Nota van wijzigingen en inspraak

n.a.v. ontwerp-dijkverbeteringsplan Dorpskern
Ouderkerk A144

Datum
9 september 2021

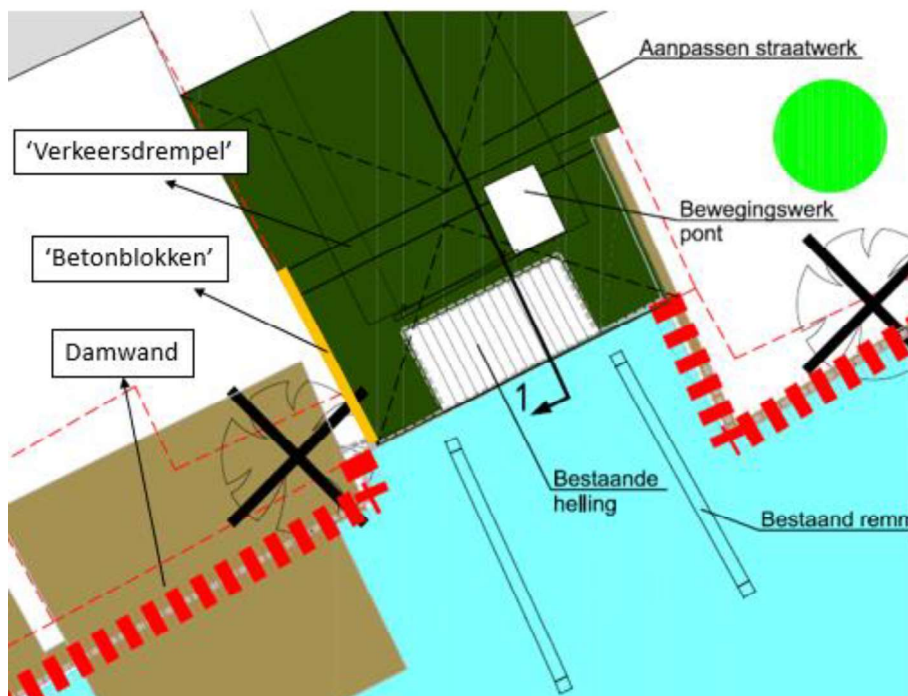
Toelichting:

- 1) Ter hoogte van de entree naar uw tuin bevindt zich de helling van het pontje. Op deze locatie is een maatwerkoplossing nodig ten behoeve van de dijkverbetering. Dit zal gebeuren in de vorm van een 'verkeersdrempel'. Op deze locatie kan namelijk geen damwand worden toegepast in verband met de veerpont. Om er voor te zorgen dat de waterbeschermingslijn niet doorbroken wordt zal er een verbinding tussen de damwand en het hoogste punt van de 'verkeersdrempel' worden gemaakt met bijvoorbeeld betonblokken, zie onderstaande afbeelding. Dit betekent dat er helaas wel een hoogteverschil tussen het straatwerk op de [REDACTED] en uw tuin zal ontstaan, zodat uw entree niet op onveranderde hoogte kan blijven liggen.

Om dit op te vangen kan het straatwerk in uw tuin door het waterschap bijvoorbeeld in een flauwe helling op hoogte worden gebracht richting de poort of door middel van een 'traprede'. Het uitgangspunt hierin is dat uw eigendommen hersteld/aangepast worden op de wijzigingen die de dijkverbetering met zich mee brengt door, en op kosten van, het waterschap. Hierover zullen wij tijdens de uitvoeringsafspraken met u in overleg gaan. Uw poort zal tijdelijk worden verwijderd en weer worden teruggeplaatst door Waternet.

2. Aansluiting damwand en straatwerk

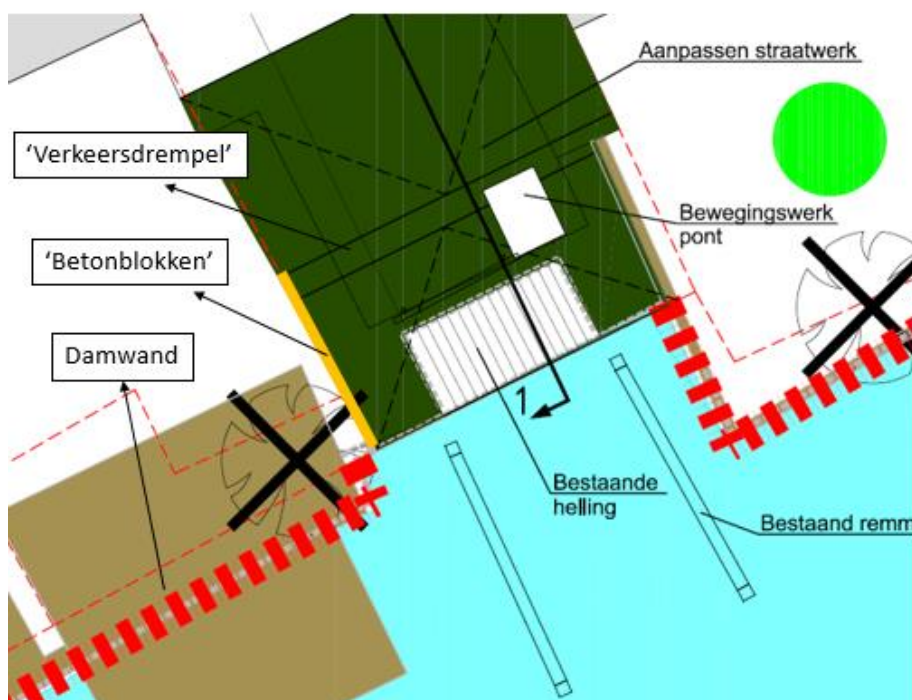
U geeft aan te willen weten hoe de aansluiting eruit komt te zien tussen de stalen damwanden en het verhoogde straatwerk.

Op dit punt leidt uw zienswijze niet tot aanpassing van het dijkverbeteringsplan.
